## **Additif 106 : Règlement n° 107**

### **Révision 4 – Amendement 2**

### **Prescriptions uniformes relatives à l'homologation des véhicules des catégories M<sub>2</sub> ou M<sub>3</sub> en ce qui concerne leurs caractéristiques générales de construction**

Figure 12B

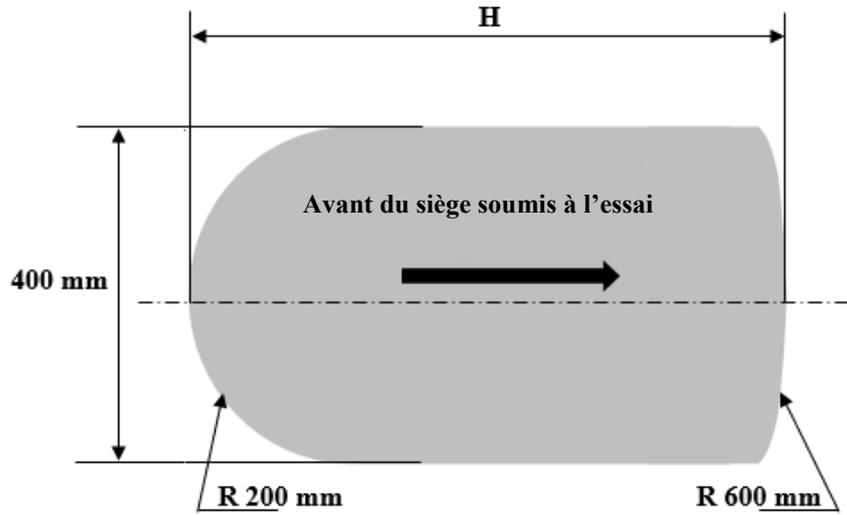
Annexe 4, figure 12, modifier comme suit :

**Gabarit pour la dimension H (voir annexe 3, par. 7.7.8.4.2)**

7.7.8.4.2 Toutes les dimensions doivent être mesurées coussins et dossiers non comprimés, à l'aide du gabarit de contrôle conforme à la figure 12B de l'annexe 4. ».

Épaisseur du gabarit : 5 mm maximum
